Mission régionale d'autorité environnementale

**Avis en date du 6 septembre 2018  
de la Mission régionale d'autorité environnementale d'Île-de-France  
sur le projet d'entrepôt de la société CIBEX à Meaux (77)**

Illustration n°7 : corridors de la sous-trame herbacée pour la commune de Meaux (source : SRCE Ile-de-France)

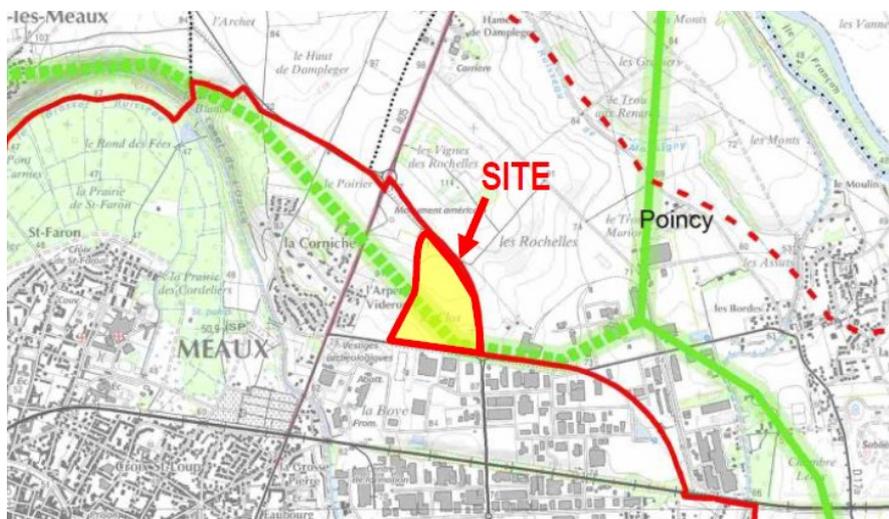
De plus, le site intercepte un corridor à fonctionnalité réduite des prairies, friches et dépendances vertes identifié au schéma régional de cohérence écologique (SRCE).

Aucune solution de substitution n'a été envisagée pour l'emplacement. Au regard des mesures d'évitement, des impacts du projet, le pétitionnaire doit mieux justifier son emplacement géographique, notamment quant à des besoins exprimés précis d'un client ou plusieurs clients. Le porteur de projet entend construire un entrepôt dit « en blanc » et proposer une nouvelle offre sur le marché de la logistique sans justifier suffisamment la demande au regard de l'offre déjà présente sur le secteur concerné.

- **de préciser l'impact de la suppression de certains cheminements établis par la trame verte et bleue identifiés au schéma régional de cohérence écologique ;**

- **de mieux justifier de l'opportunité géographique d'implanter le site dans la ZAC de l'Arpent Videron au regard des impacts du projet sur l'environnement.**
